<b>Vorlage</b>		Vorlage-Nr:	FB 61/0152/WP17
Federführende Dienststelle:		Status:	öffentlich
Fachbereich Stadtentwicklung und Verkehrsanlagen		AZ:	
Beteiligte Dienststelle/n:		Datum:	02.03.2015
		Verfasser:	Dez. III / FB 61/200
<b>I. vereinfachte Änderung des Bebauungsplanes Nr. 855</b>			
<b>Lichtenbusch / Innenbereich</b>			
<b>hier: - Änderungs- und Satzungsbeschluss</b>			
Beratungsfolge:			<b>TOP: __</b>
Datum	Gremium	Kompetenz	
18.03.2015	B 4	Anhörung/Empfehlung	
26.03.2015	PLA	Anhörung/Empfehlung	
22.04.2015	Rat	Entscheidung

# Begründung zur I. Änderung des Bebauungsplan Nr. 855 - Lichtenbusch Innenbereich -

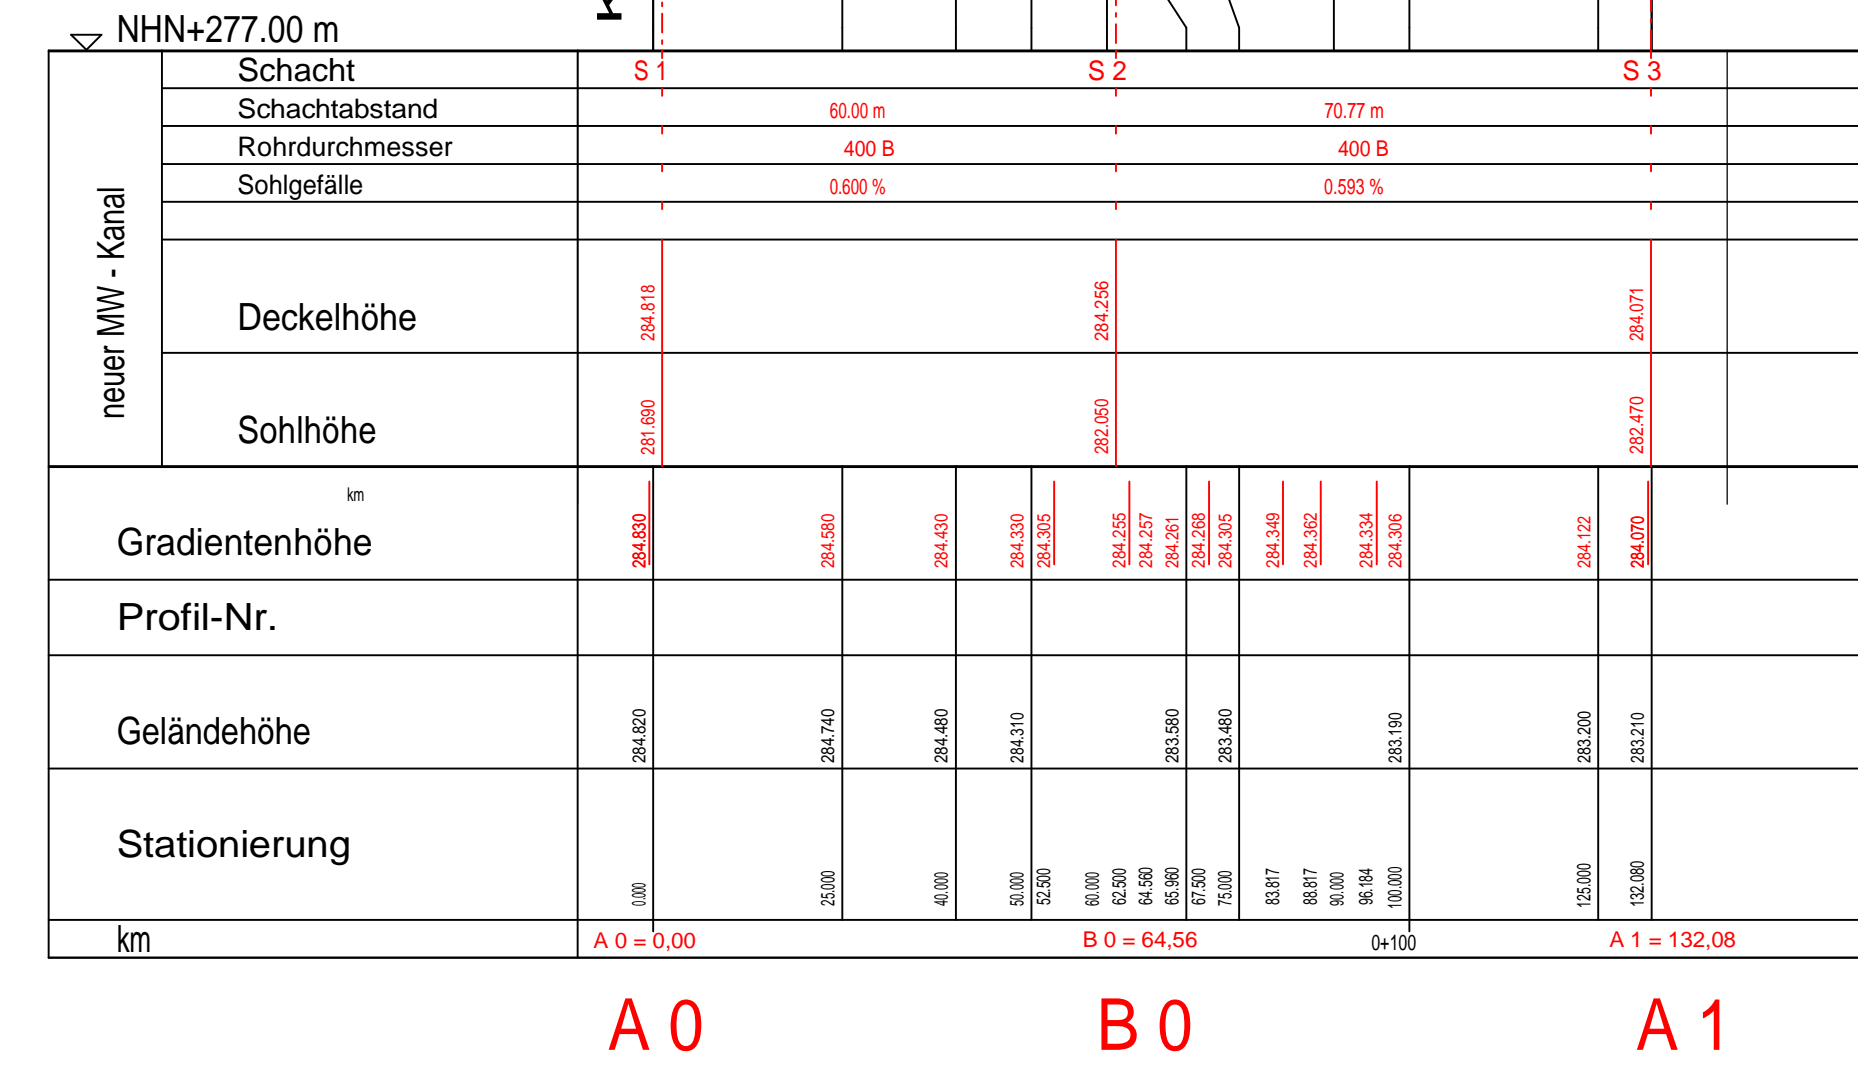
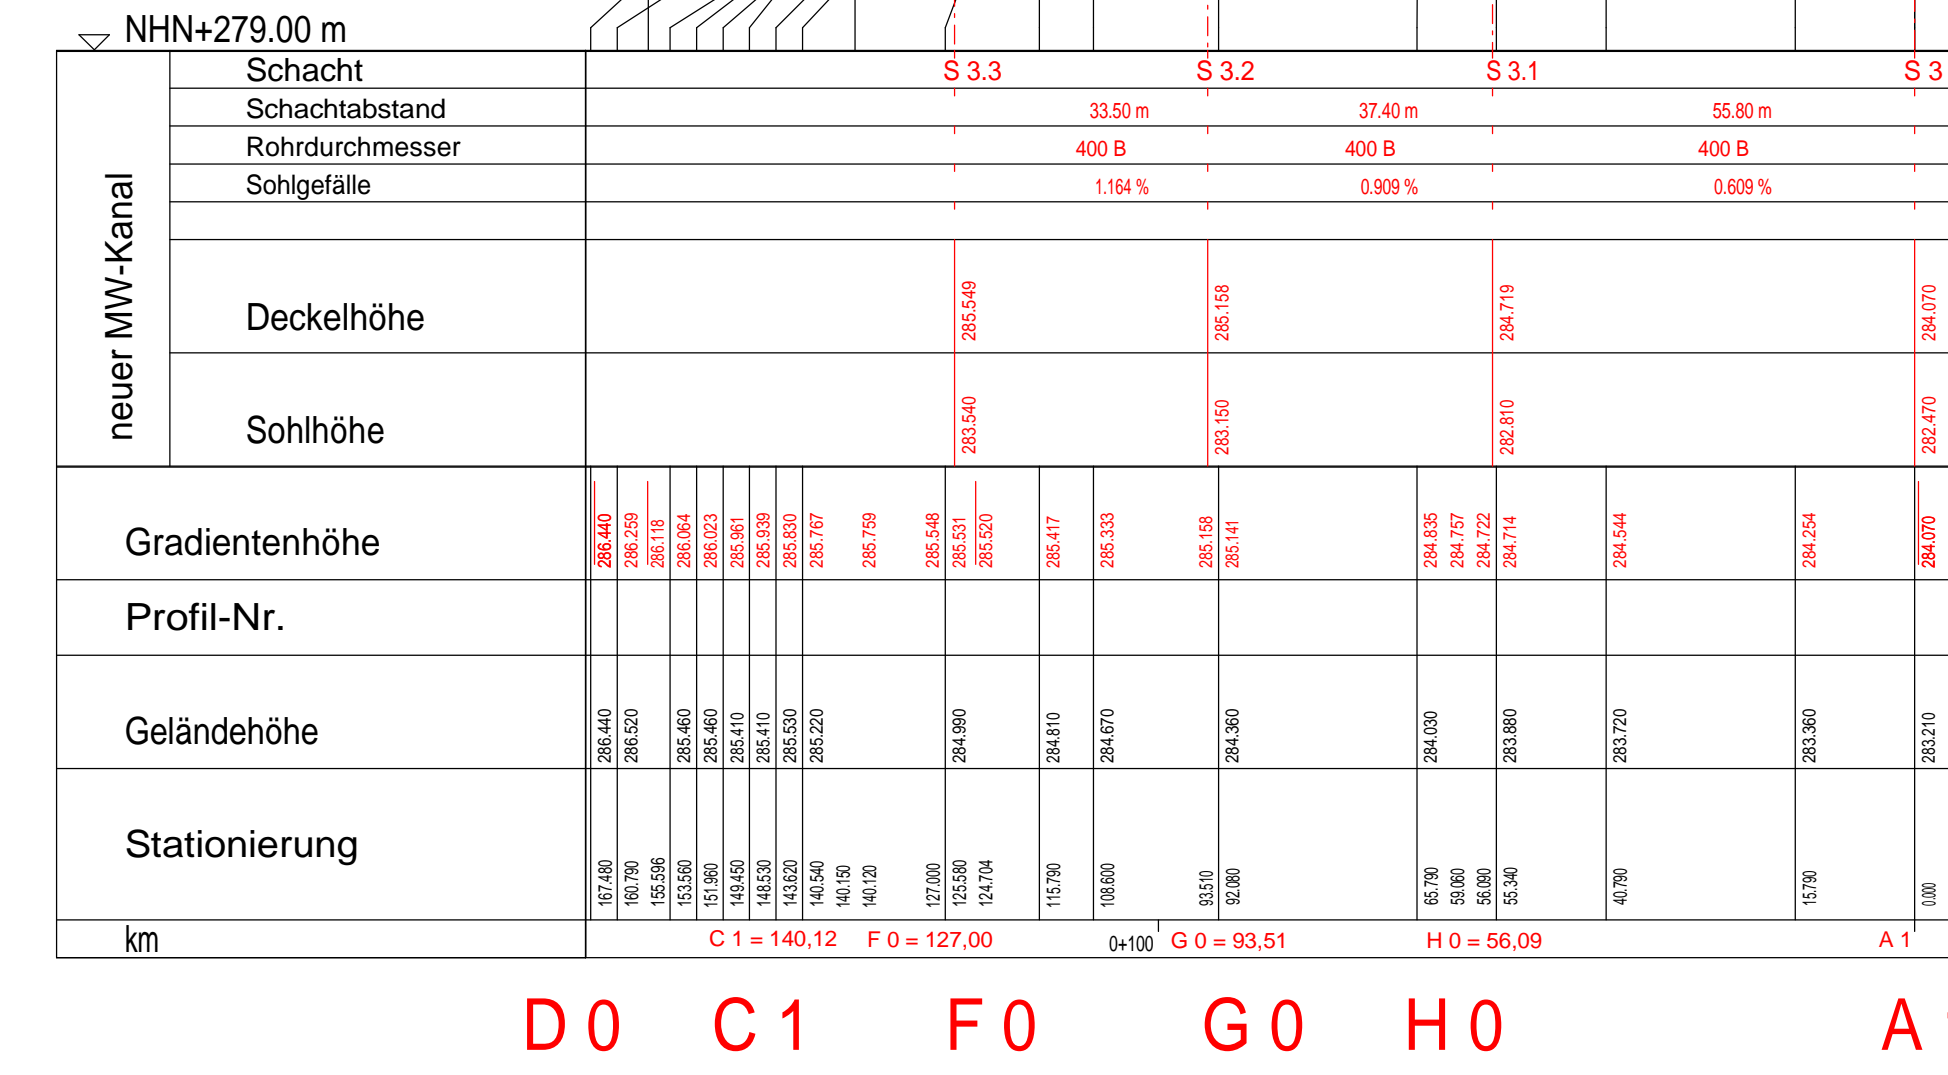
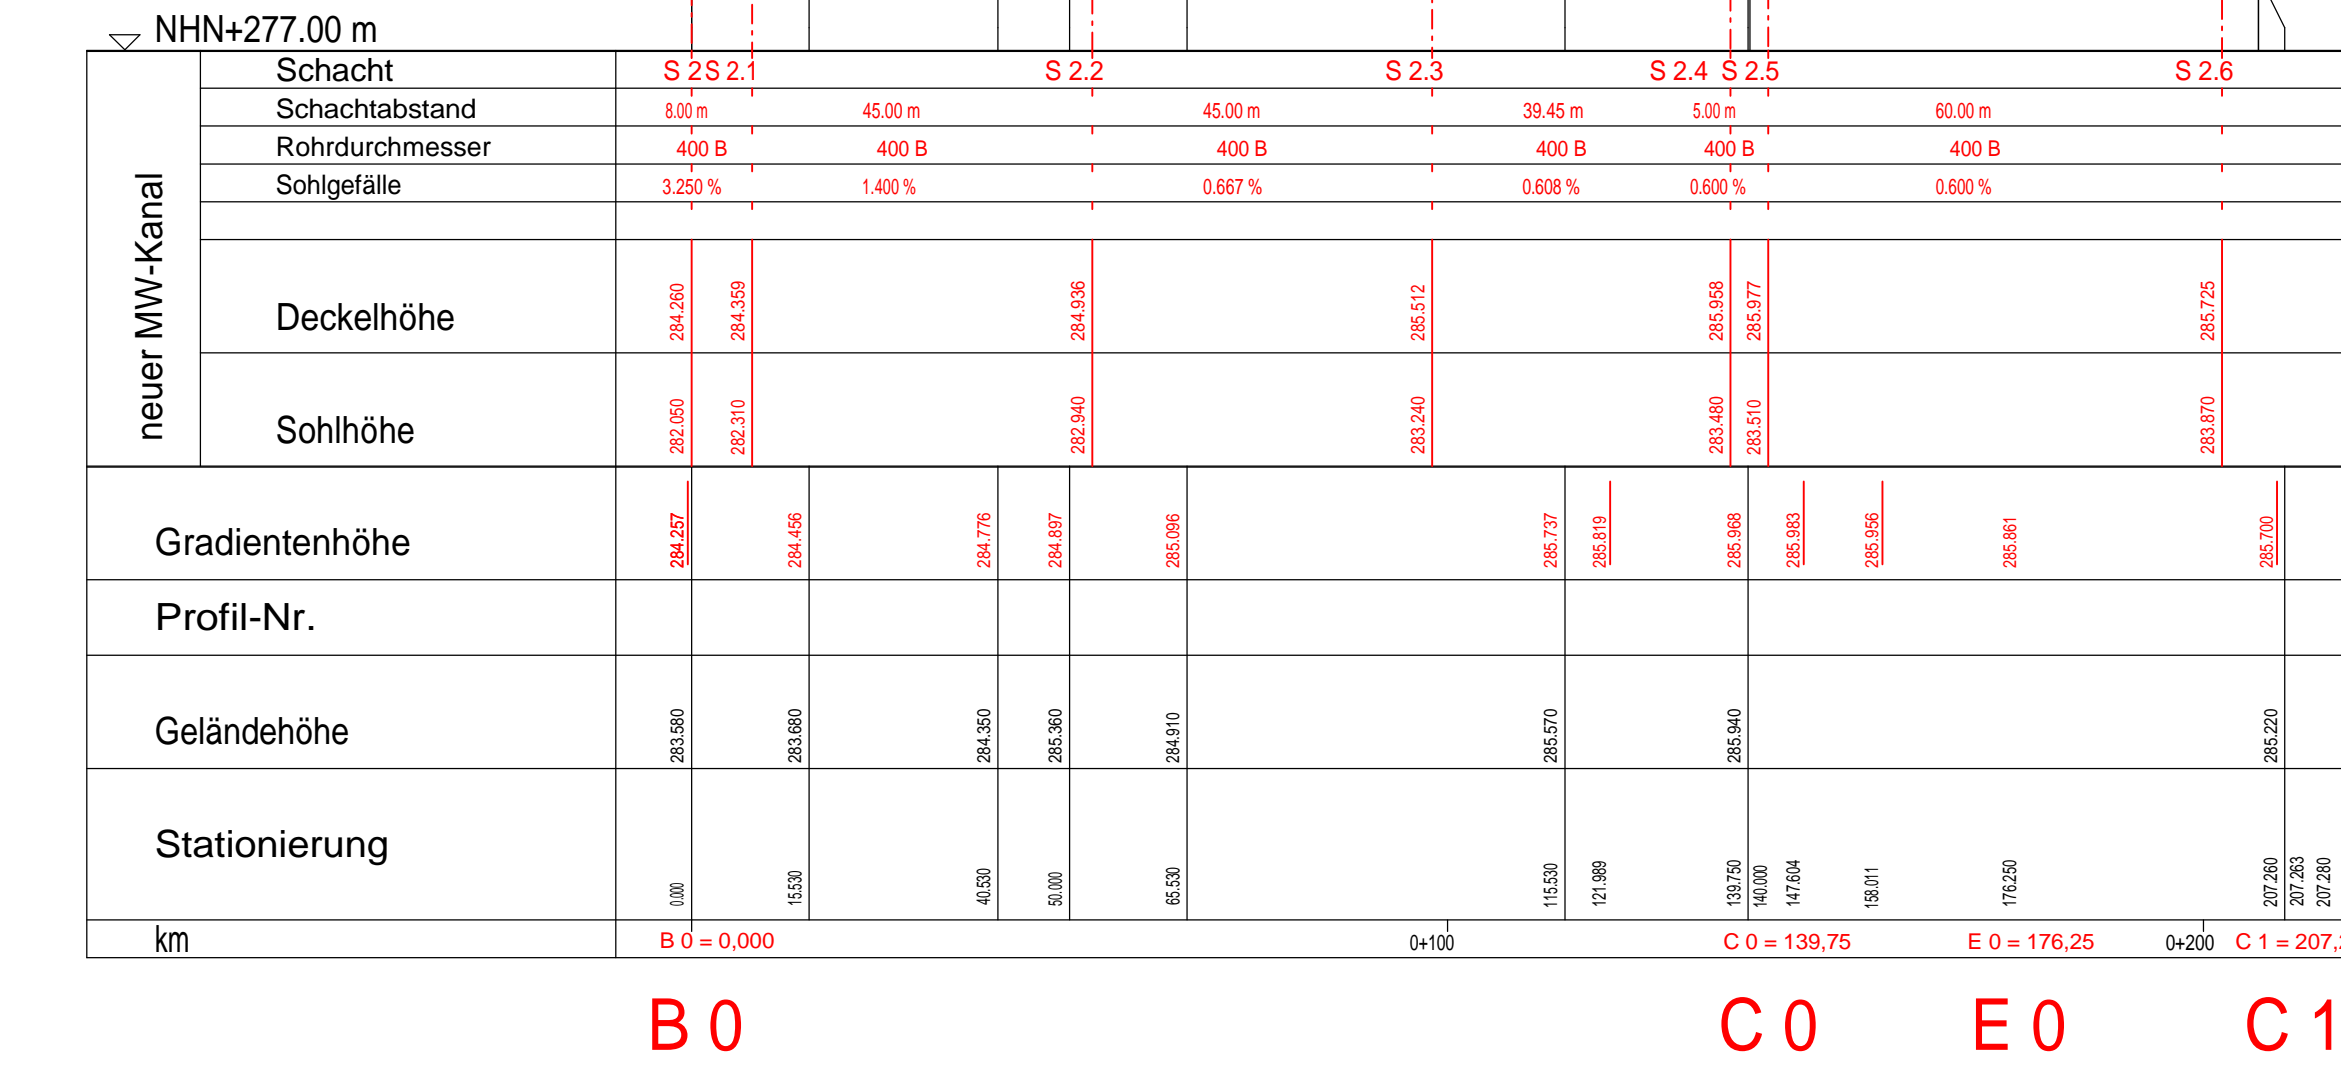
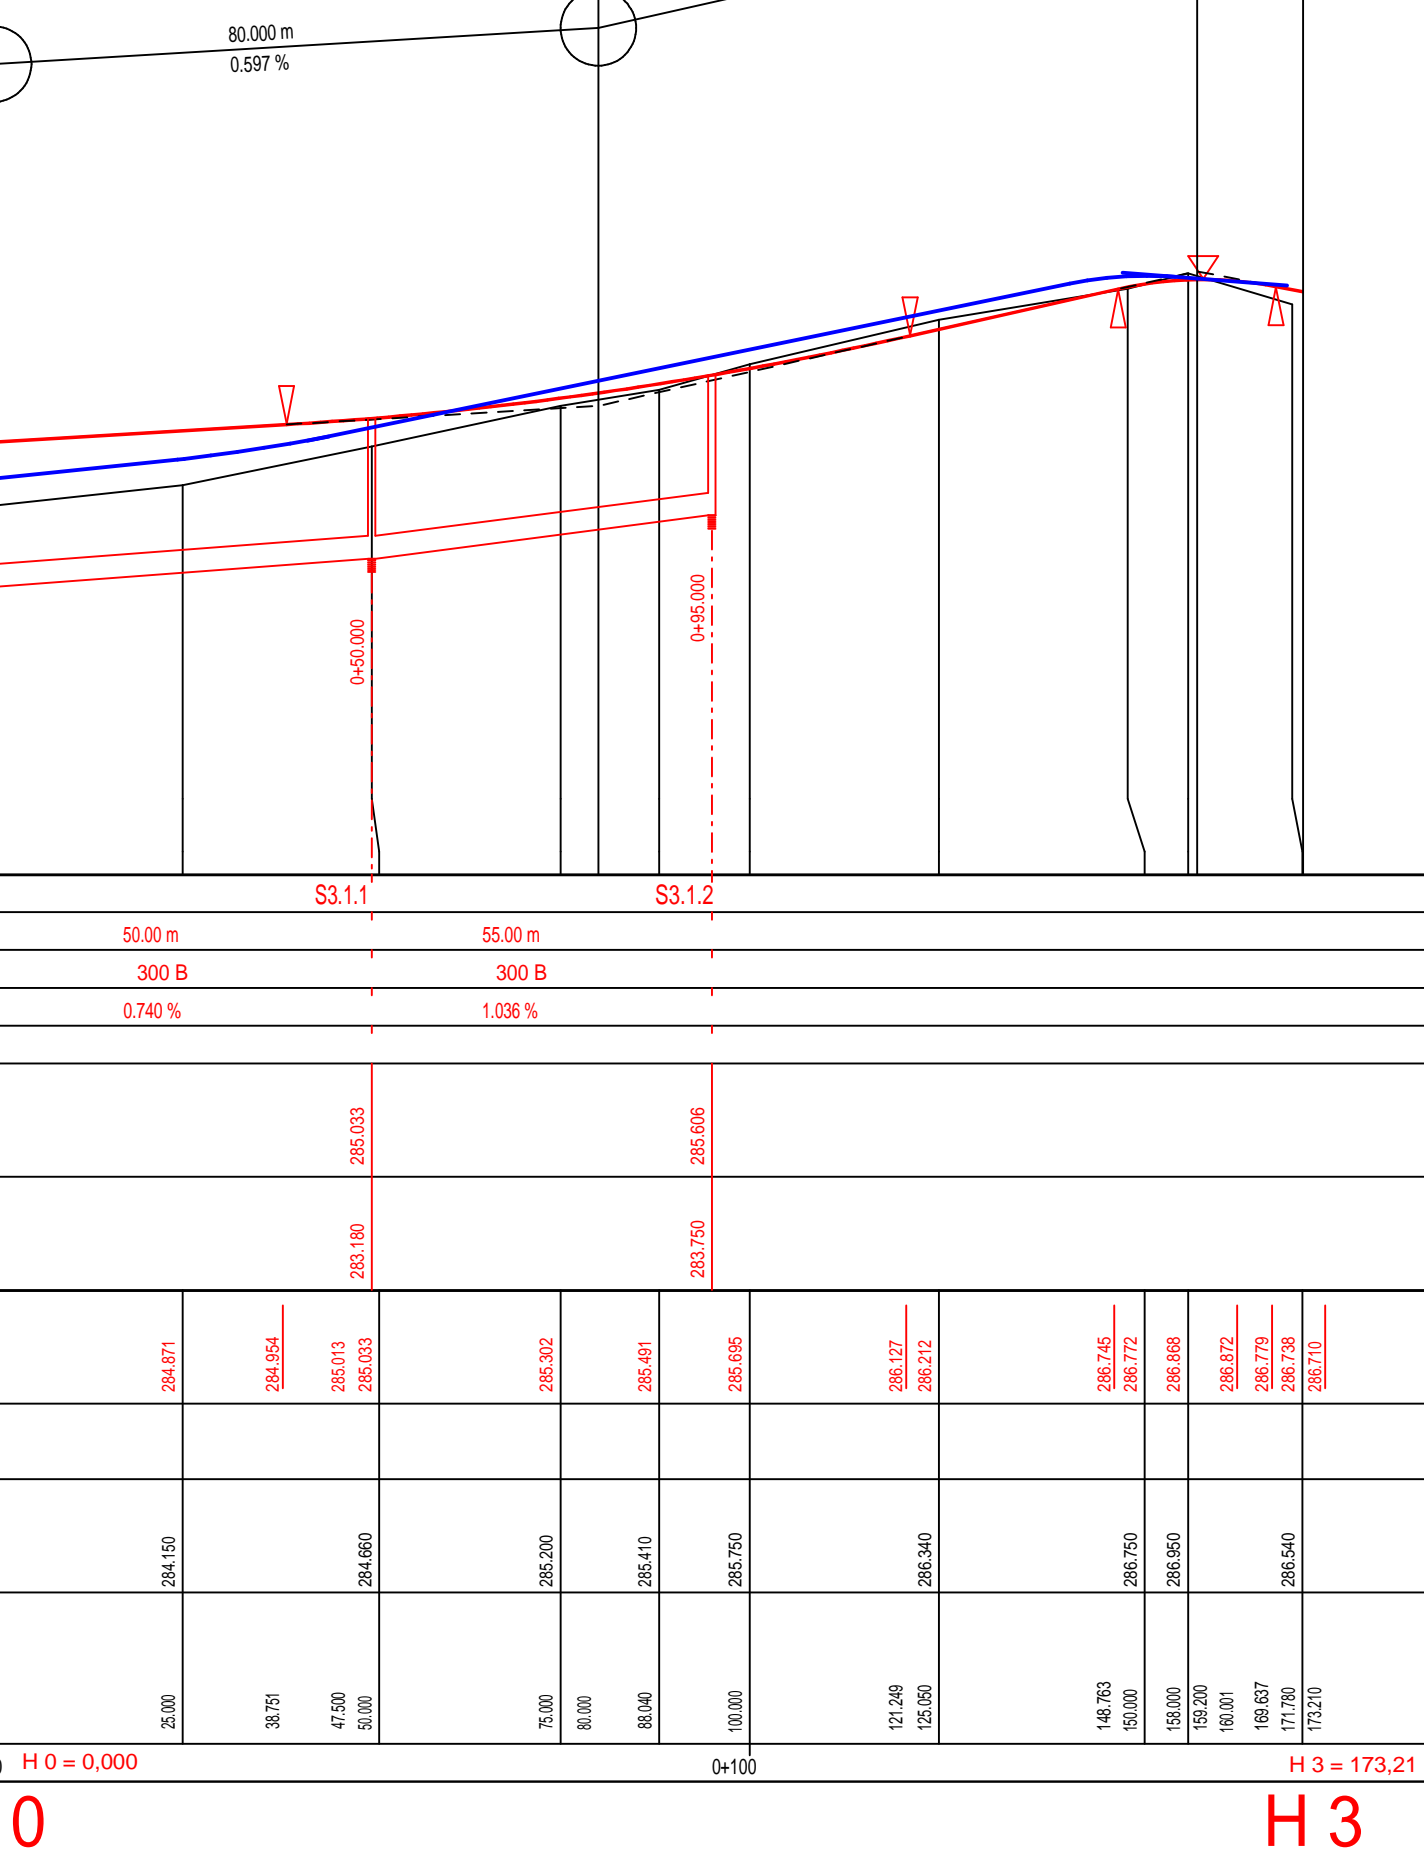
Ziel der I. Änderung des Bebauungsplanes ist es die Längsprofile – also die Höhenlage der Verkehrsflächen - entsprechend den Erfordernissen der Kanaltrasse zu erhöhen. In Folge davon können die vorgesehenen auf NHN bezogenen Gebäudehöhen nicht mehr erreicht werden. Auch nach Erhöhung der Verkehrsfläche soll die Trauf- und Firsthöhe der Gebäude bei max. 6,5 m und 10,0 m bzw. bei Pultdach bei 9,5 m über Straßenniveau liegen. Aufgrund des geänderten Straßenniveaus wird es erforderlich, die auf NHN bezogenen Gebäudehöhen an die Verkehrsflächenhöhe anzupassen. Bei den betroffenen Straßenabschnitten ergeben sich Erhöhungen von 0,4 bis 1,2 m. Es wird daher vorgeschlagen, dass die Längsprofile und die zeichnerischen Festsetzungen zu den entsprechenden Gebäudehöhen im Rechtsplan geändert werden. Die Schriftlichen Festsetzungen sind von der Änderung nicht betroffen.

Im Geltungsbereich des rechtskräftigen Bebauungsplanes Nr. 855 – Lichtenbusch Innenbereich – traten bei der Ausführungsplanung der Erschließungsmaßnahmen Probleme auf. Bei der Konkretisierung der Straßenausbauplanung wurde festgestellt, dass die Kanaltrasse in der Kesselstraße nicht ausreichend tief liegt, um daran den Kanal des tieferliegenden Teils des Baugebietes anschließen zu können.

Durch Pumpstationen könnte zwar das aus den tiefer liegenden Bereichen anfallende Wasser abgeleitet werden. Die Stadt als Träger der Abwasserbeseitigungspflicht möchte jedoch eine störanfällige und damit dauerhaft kostenträchtige Installation vermeiden. Eine Entwässerung des betreffenden Gebietes kann dann nur gewährleistet werden, wenn die Verkehrsfläche höher gelegt wird. In dem Bebauungsplan werden anhand der Längsprofile die Höhenlagen der Straßen dargestellt. Ziel der I. Änderung des Bebauungsplanes ist es die Längsprofile – also die Höhenlage der Verkehrsflächen - entsprechend den Erfordernissen der Kanaltrasse zu erhöhen. In Folge davon können die auf NHN bezogenen Gebäudehöhen nicht mehr erreicht werden. Auch nach Erhöhung der Verkehrsfläche soll die Trauf- und Firsthöhe der Gebäude bei 6,5 m und 10,0 m bzw. bei Pultdach bei 9,5 m über Straßenniveau liegen. Aufgrund des geänderten Straßenniveaus wird es erforderlich die auf NHN bezogenen Gebäudehöhen an die Verkehrsflächenhöhe anzupassen. Bei den betroffenen Straßenabschnitten ergeben sich Erhöhungen von 0,4 bis 1,2 m.

Durch die I. vereinfachte Änderung des Bebauungsplanes Nr. 855 Lichtenbusch / Innenbereich – sollen die Gebäudehöhen an die geänderte Straßenplanung angepasst werden. Die Änderung des Bebauungsplanes umfasst daher die Längsprofile der Verkehrsflächen und in Folge davon die Änderung der maximalen Trauf-, First- und Gebäudehöhen der Bauflächen.
